Znak: AE/ZP-27-86/15

Tarnów, 2016-01- 14

Dotyczy: przetargu nieograniczonego o wartości powyżej 207.000 EURO na dostawy: sprzętu medycznego jedno- i wielorazowego użytku oraz łat naczyniowych, taśm do leczenia nietrzymania moczu oraz zaburzeń statyki narządów miednicy mniejszej dla Specjalistycznego Szpitala im. E. Szczeklika w Tarnowie.

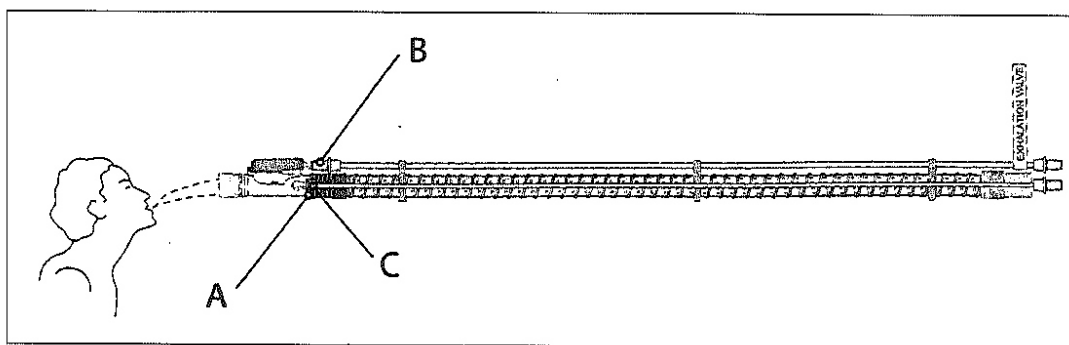
34. **Dotyczy Pakietu Nr 19 poz. 2.** Zwracamy się z prośbą do Zamawiającego o dopuszczenie systemu do leczenia zaburzeń statyki dna miednicy mniejszej (plastyka tylna) wykonanej z polipropylenu

monofilamentowego, o anatomicznym kształcie – dodatkowo makrootwory o średnicy do 6 mm w części centralnej siatki, z dwoma ramionami o długości 170 mm i szerokości 11 mm. Grubość siatki 0,65 mm, gramatura 97 gr/m²? W zestawie narzędzia jednorazowego użytku wykonane ze stali chirurgicznej o ergonomicznym kształcie z plastikowymi rękojeściami.

- Ad. 34** Zamawiający nie wyraża zgody na zaoferowanie w **Pakiecie Nr 19 poz. 2** opisanych w pytaniu systemów do leczenia zaburzeń statyki dna miednicy mniejszej.
